2021년 제11회 건축위원회(구조전문위원회) 심의 결과

[1호 안건: 경서3구역 25블록 1롯데 오피스텔 신축(구조)]

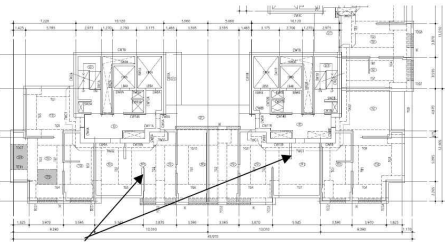
|       | (구조분야)관련                            | <p>○ 모든 횡하중을 슬러리월이 부담하는 것으로 답변되어 있으므로, 이에 따른 슬러리월과 SLAB와의 접합부, 슬러리월의 휨철근 적정성, 횡력분담 비율, 변형에 따른 지하외벽이 아닌 내부구조체에도 횡력이 분담될 것으로 사료됨. 이에 따른 추가 자료 보완바람</p> <p>○ 특별지진하중 적용시 전이 PLATE 하부의 CORE WALL에도 특별지진하중이 적용되는 것으로 언급되어 있으므로 구조기준을 확인하여 재검토 바람</p> <p>○ (사전검토의견 8번) 전이플레이트를 지지하는 코아벽체에는 특별지진하중을 적용하여 설계되어야 함. 전이보를 지지하는 수직부재(기둥, 벽체)에 특별지진하중을 적용하는 것과 동일함</p> <p>○ (사전검토의견 9번, 17번) 조치계획에 근거로 제시한 부분은 벽체가 연속하여 거더에 얹히므로 전단에 대한 검토를 제시하지 않아도 되나 하기 부분과 같이 벽체가 전이플레이트에 지지되는 구간은 플레이트의 휨 뿐 아니라 전단에 대한 검토도 필요함(각동 동일)</p> <div><p>[101동 전이층]</p></div> <p>○ (사전검토의견 19번) 보강상세에 폐쇄형스터럽으로 명기하고, 최소 춤이 얼마나 확보되는지 확인하여 스터럽간격 적절한지 검토</p> |                      |
